# Shearwater Petrel 1 & 2/Perdix/Perdix AI/NERD 2

## Notas de liberação do firmware v71

### VERSÃO 71 10/09/2019

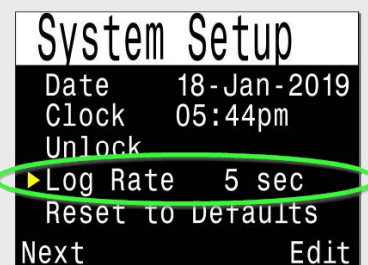
Adição do mostrador de FG na superfície. Ele mostra qual seria o fator de gradiente se você atingisse a superfície imediatamente. Isso difere do GF99, que mostra o fator de gradiente na profundidade atual. A informação:

FG na superfície é o fator de gradiente se você atingisse a superfície imediatamente.

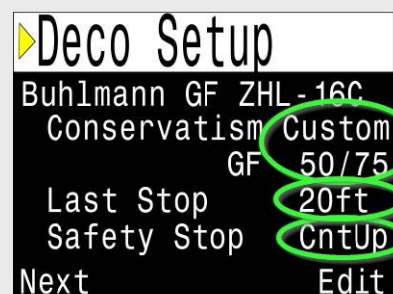
Permite ao usuário selecionar uma profundidade de última parada a 6 m/20 pés no modo CA Rec. Anteriormente, a última parada no modo CA Rec era sempre a 3 m/10 pés.

Novas opções de descompressão em CA Rec

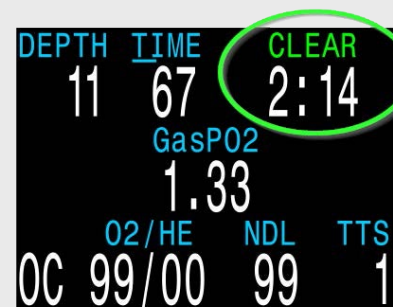
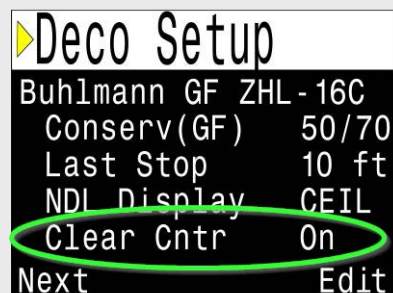
A opção de um contador progressivo de “Descompressão Limpa” foi adicionada.

Disponível nos modos CA Tec, CF/BO e CA Rec. No modo CA Rec, está disponível no lugar da parada de segurança. Opcional nos modos Tec.

Quando a descompressão é limpa, esse contador começa a contagem a partir de zero. Ele é útil para cronometrar um período de segurança adicional após as paradas de descompressão obrigatórias. Se o mergulho não precisar de descompressão, a contagem começará quando a zona de parada de segurança for atingida, ou seja, em profundidade inferior a 6 m/20 pés.

O “Contador Limpo” faz contagem progressiva após a descompressão ser limpa.

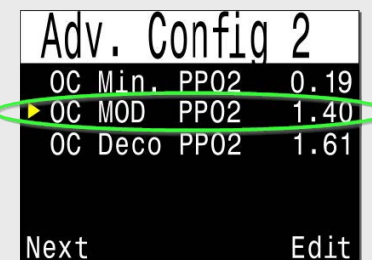
As opções de limites de PPO2 foram alteradas no modo CA Tec.

Antes, havia uma configuração “PPO2 Máx. CA” que somente estabelecia quando a mensagem “PPO2 Alta” era acionada, independentemente da fase do mergulho, como profundidade máxima ou parada de descompressão. Muitos usuários ficavam confusos com isso, pois assumiam, compreensivelmente, que se tratava do limite de “profundidade máxima” e configuravam o valor como 1,40. Isso resultava em avisos durante a descompressão, quando a PPO2 chegava à faixa de 1,60.

A “PPO2 Máx. CA” agora foi removida e substituída pela configuração “PPO2 POM CA”. A configuração POM aplica-se apenas à fase de profundidade máxima. O computador de mergulho usa o limite “PPO2 Deco CA” em vez do limite “PPO2 POM CA” quando está até 7,5 m/25 pés de uma parada de descompressão obrigatória. O limite “PPO2 Deco CA” também define onde as trocas de gás de descompressão preditivas ocorrem. Além disso, se o gás atual contém uma fração de oxigênio igual ou superior a 80%, o limite de descompressão é usado, pois pressupõe-se que o gás seja um gás de descompressão.

A “PPO2 POM CA” substitui a “PPO2 Máx. CA” e tem comportamento diferente. Veja a descrição à esquerda.

Após a atualização, o valor “PPO2 POM CA” é configurado como 1,40 ATA e a “PPO2 Deco CA” permanece inalterada. Os valores padrão são:

PPO2 POM CA = 1,40 [ATA]

PPO2 Deco CA = 1,61 [ATA]

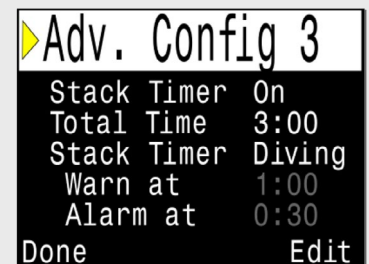
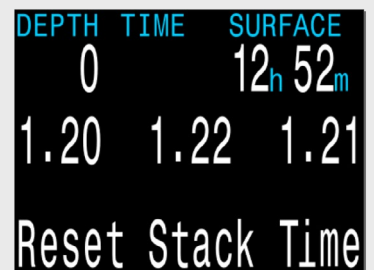
Incorpora recursos liberados na versão v46 do NERD 2 a todos os modelos.

Isso inclui “Cronômetro Filtro” (cronômetro de duração do depurador de CO2). O “Cronômetro Filtro” só está disponível nos modos de circuito fechado (CF). Durante o mergulho, o Cronômetro Filtro funciona em contagem regressiva. O cronômetro é reinicializado manualmente pelo usuário quando o depurador de acúmulo é substituído. O tempo total pode ser alterado pelo usuário. O aviso de 1h00 e o alerta de 30 minutos são fixos.

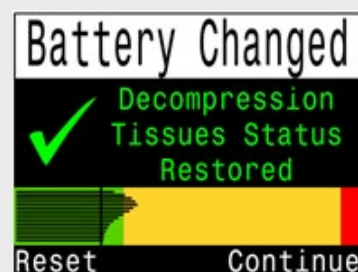
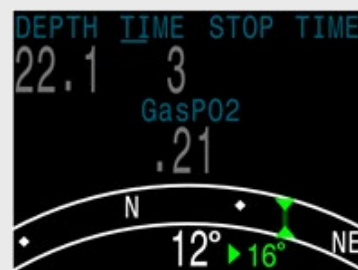
A localização do menu de marca da direção da bússola foi alterada para reduzir a quantidade de botões a pressionar. Além disso, a bússola agora pode ser visualizada durante a marcação. Operação: na visualização da bússola, pressionar o botão esquerdo aciona o menu "Exit/Mark" (Sair/Marcar). Pressionar o botão direito marca a bússola, pressionar o botão esquerdo volta à tela principal. Anteriormente, era preciso navegar normalmente pelos menus para marcar a bússola.

Agora, quando uma direção é marcada, a tela mostra o ângulo de compensação entre a direção atual e a direção marcada. Isso é útil para padrões de navegação. Por exemplo, um padrão de quadrado requer curvas de 90°, enquanto um padrão de triângulo requer curvas de 120°.

O gráfico de barras de tecidos agora é mostrado na tela Tissues Restored (Tecidos restaurados)

Agora, é possível pressionar menos botões para marcar direção

A compensação entre a direção atual e a marcada agora é mostrada (neste exemplo, 16°)

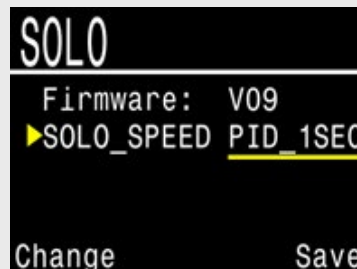
**NOVO** Suporte adicionado para alteração de configurações em placas periféricas.

Por exemplo, na placa SOLO (*solenoid and oxygen controller*, controlador de oxigênio e solenóide), a configuração Solenoid Speed (Velocidade do solenóide) pode ser ajustada. Navegue até a página “Bus Devices” (Dispositivos de bus) no Petrel para acessar placas periféricas. As configurações vistas aqui são armazenadas no dispositivo periférico.

Na página “Bus Devices” (Dispositivos de bus), selecione “View” (Visualizar) para ver mais informações e configurações

Se houver configurações disponíveis, elas poderão ser alteradas aqui. Essas configurações são armazenadas no dispositivo periférico
